PREVOST

**BULLETIN
DE
GARANTIE**

Bg05-04

DATE : Avril 2005	SECTION : 01 - Moteur
EXPIRATION: Avril 2007	
SUJET : CÂBLAGE DU MOTEUR SOUMIS À LA CHALEUR DÉGAGÉE PAR LE TURBOCOMPRESSEUR

FIGURE 1: DÉPLACER LES CÂBLAGES

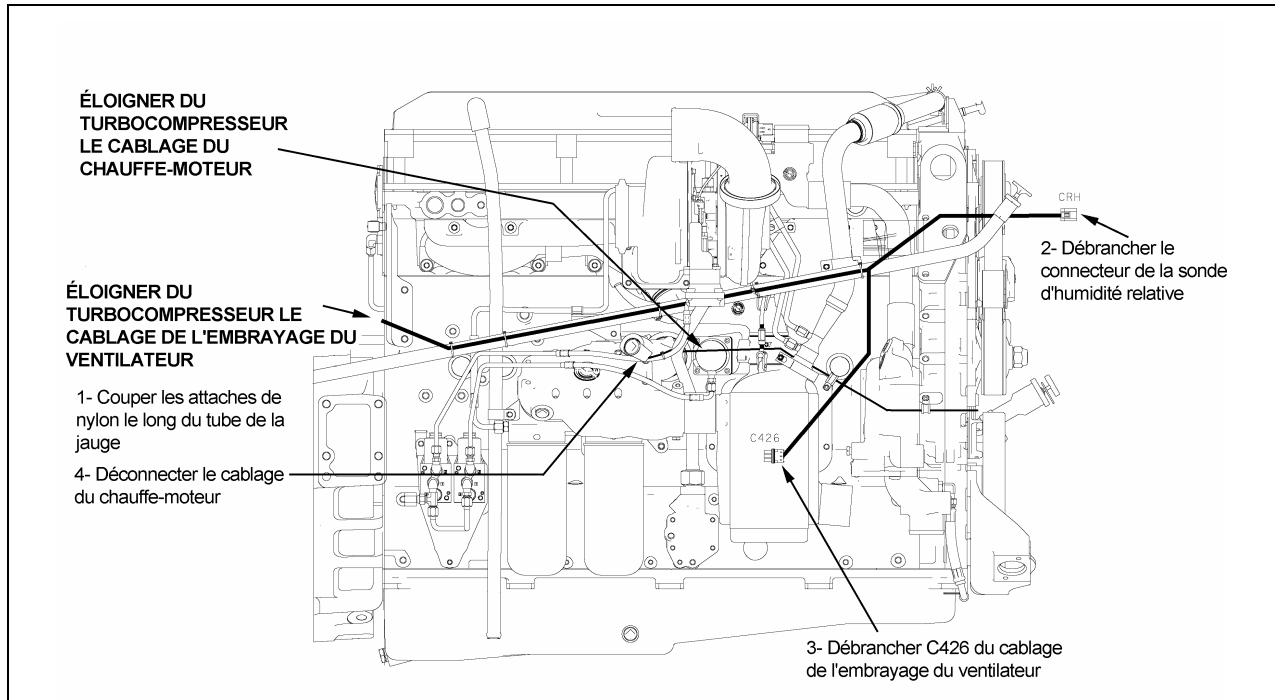
1. Déplacer le câblage de l'embrayage du ventilateur et le câblage du chauffe-moteur tel que montré à la figure 1.

FIGURE 2: RÉACHEMINER LES CÂBLAGES

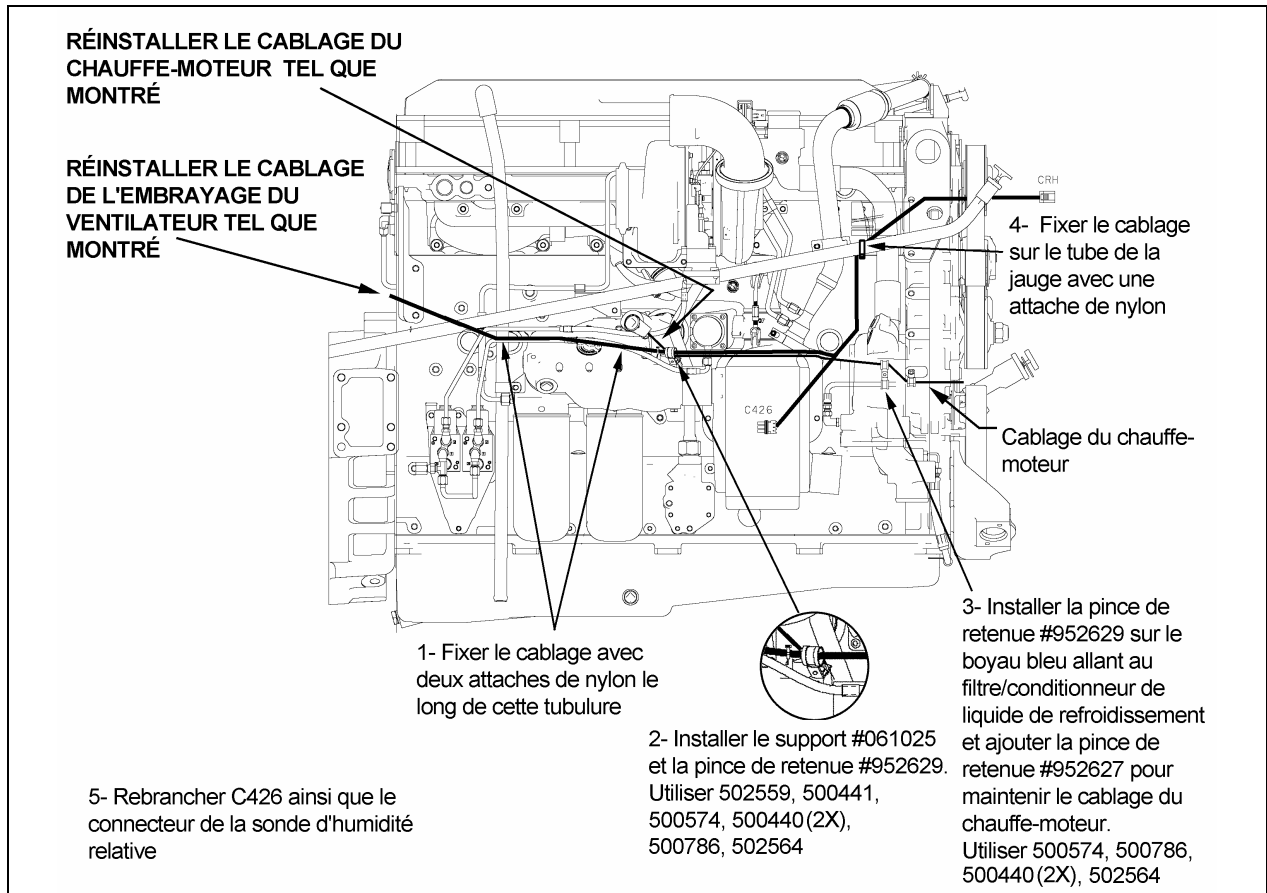
2. Réacheminer les câblages tel que montré à la figure 2.

FIGURE3: DÉPLACER LES CÂBLAGES

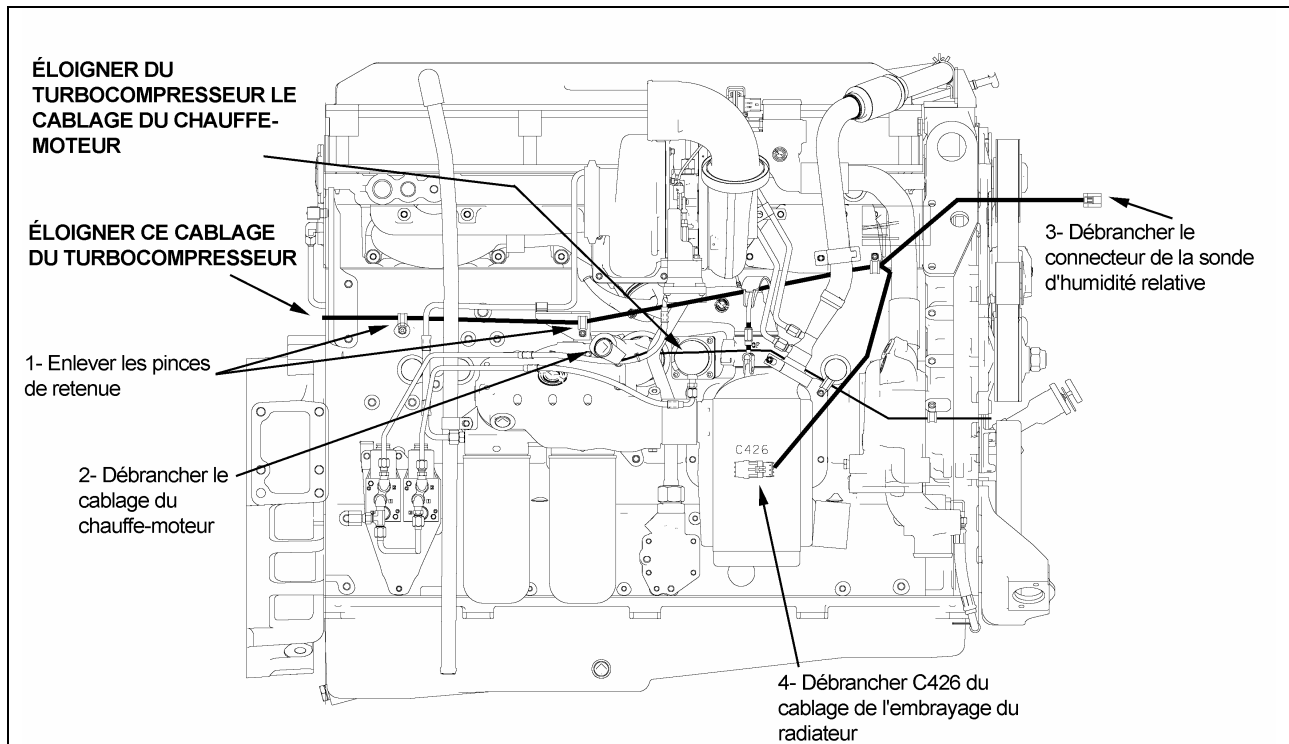
1. Déplacer le câblage de l'embrayage du ventilateur et le câblage du chauffe-moteur tel que montré à la figure 3.

FIGURE 4: RÉACHEMINER LES CÂBLAGES

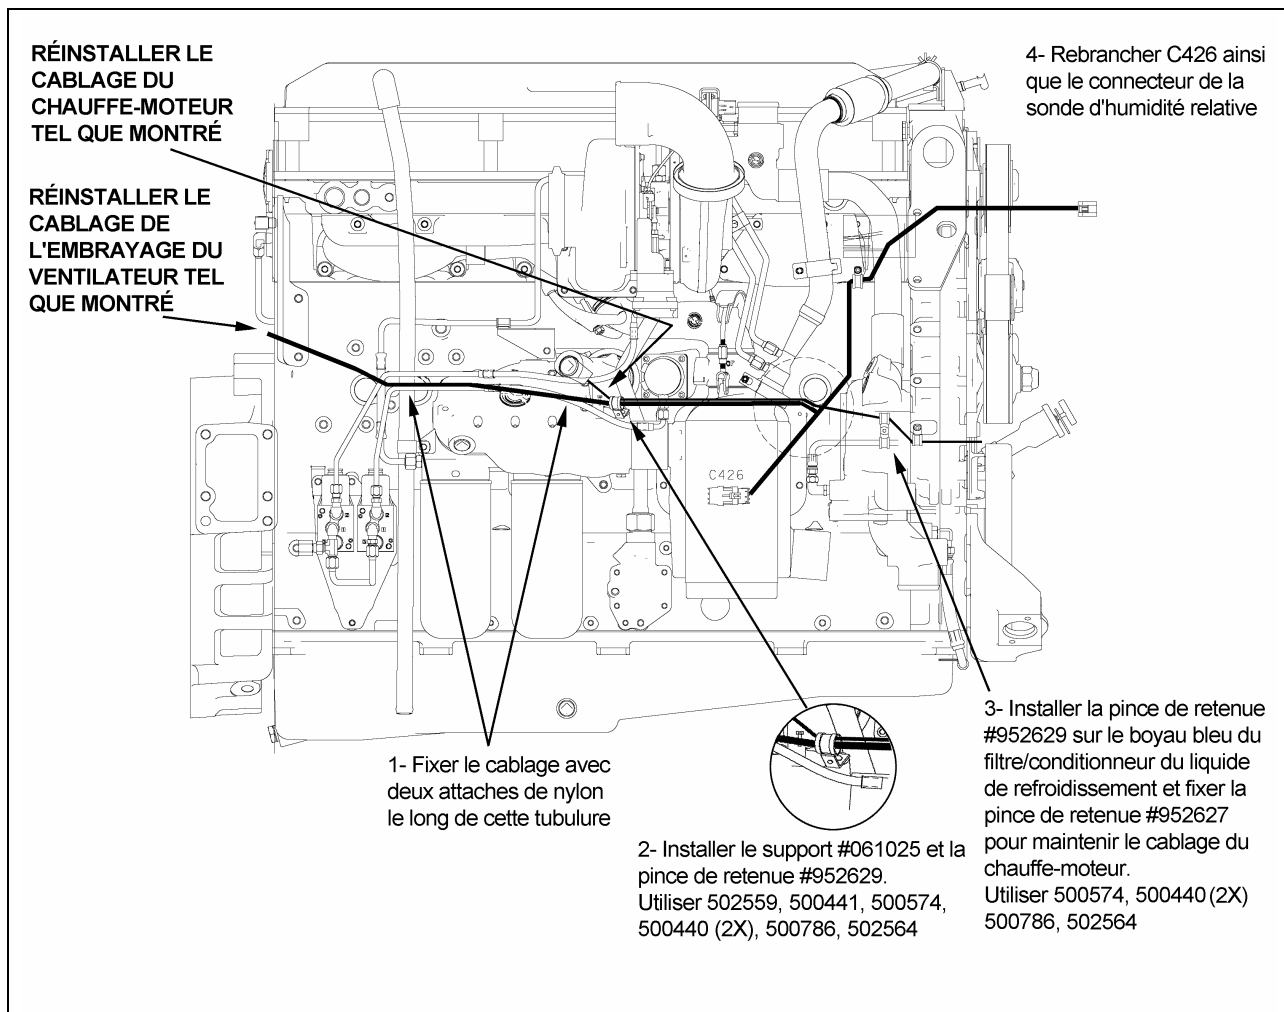
2. Réacheminer les câblages tel que montré à la figure 4.
